国立研究開発法人日本原子力研究開発機構  
人形峠環境技術センター

核燃料物質使用施設保安規定の変更認可申請について

核燃料物質使用施設保安規定

新 旧 対 照 表

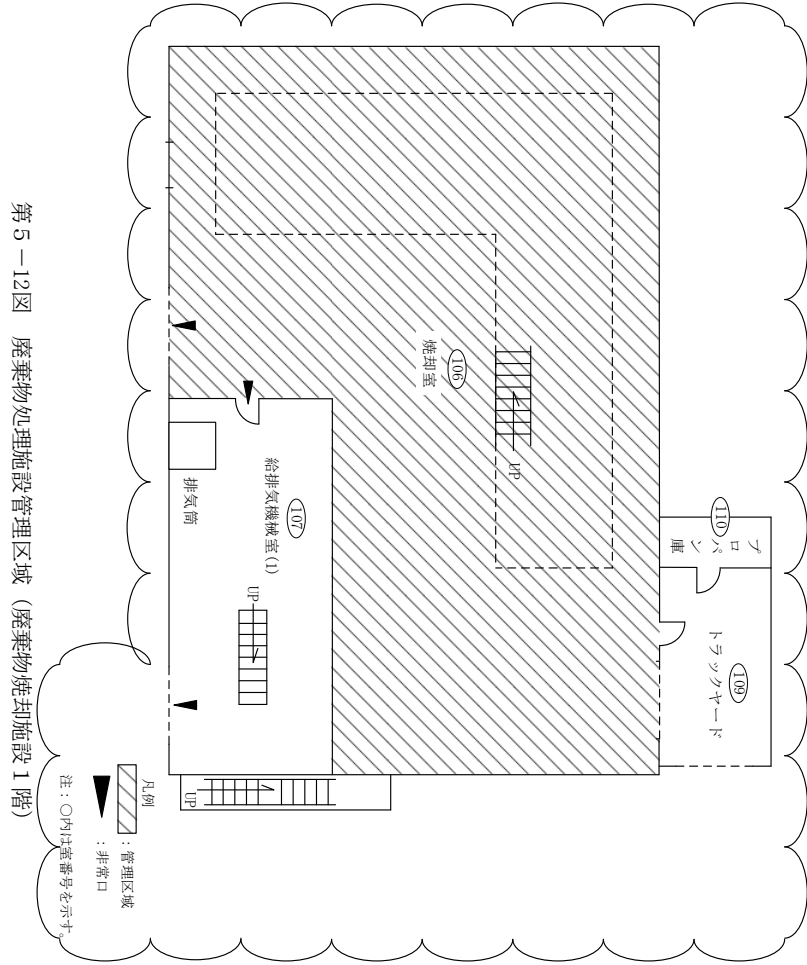
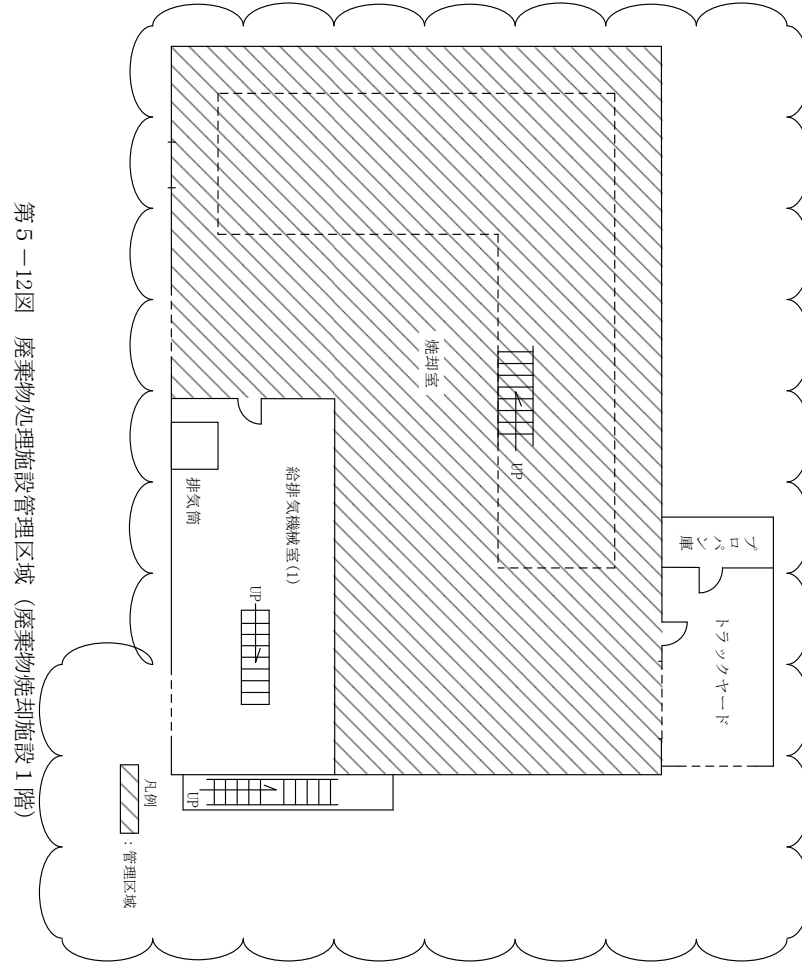
・変更の理由 4  
 核燃料物質の使用の許可申請書  
 及び他施設図面と整合させるなど  
 記載の適正化を図る。

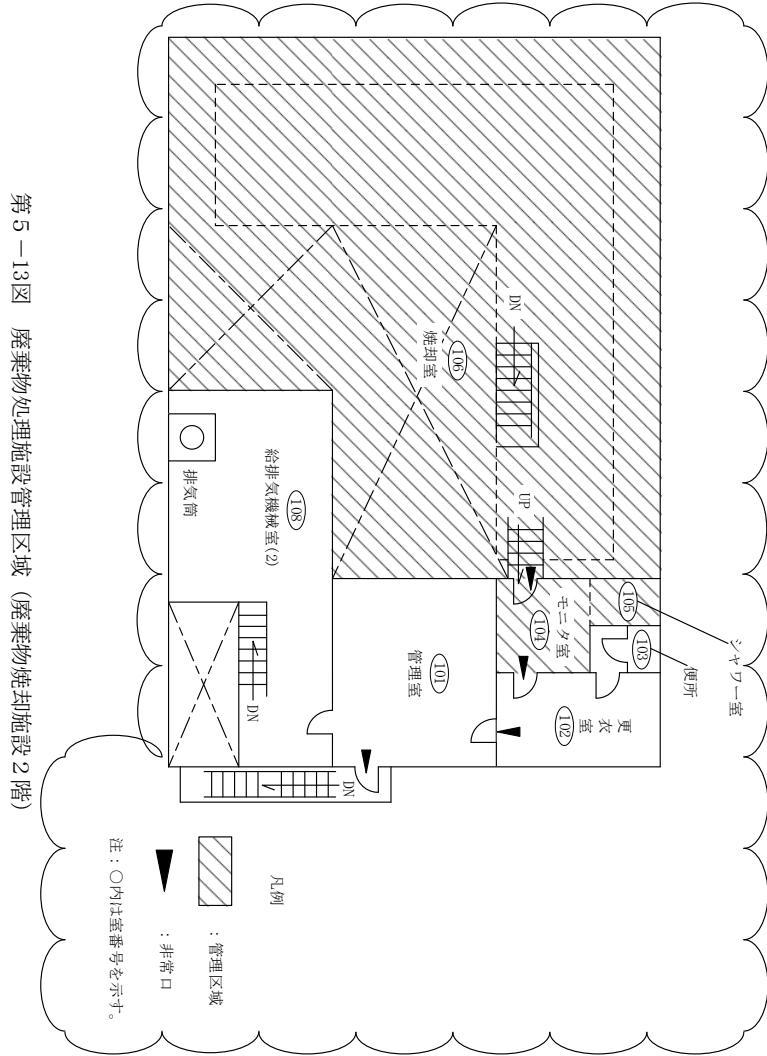
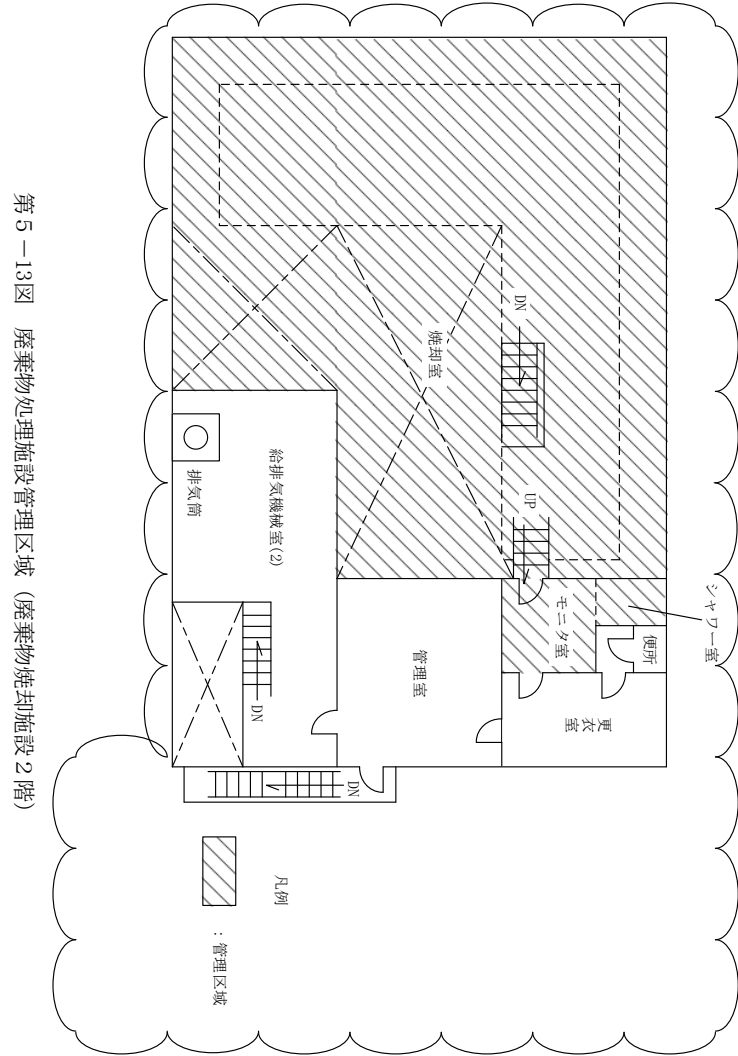
変更の理由 4  
 核燃料物質の使用の許可申請書  
 及び他施設図面と整合させるなど  
 記載の適正化を図る。
